[大飯発電所 廃液蒸発装置の改造]
1, 2号機 廃液蒸発装置取替工事

工事概要

装置の変更概要

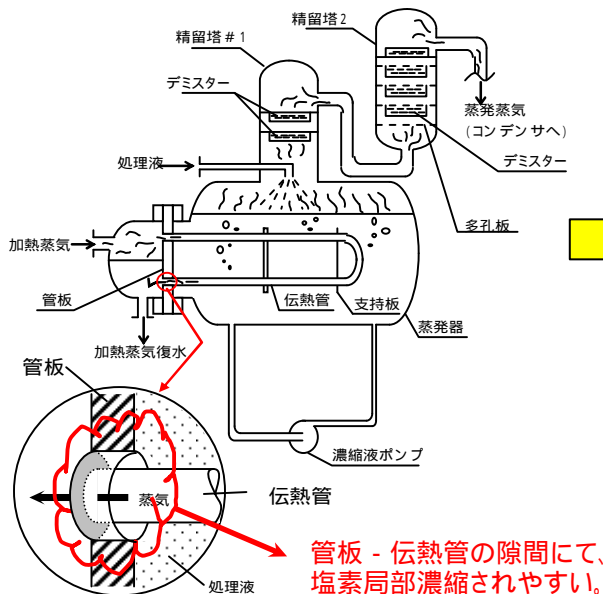
廃液蒸発装置 を信頼性向上の観点から、処理した濃縮液(塩素分含む)による応力腐食割れ防止を図った構造、材料の廃液蒸発装置に取り替える。

- ・変更前 : 3.4m³/h × 2基
- ・変更後 : 1.7m³/h × 2基(変更前より低下するが、稼働率上問題ない)

取替前(浸漬式)

取替後(強制循環式)
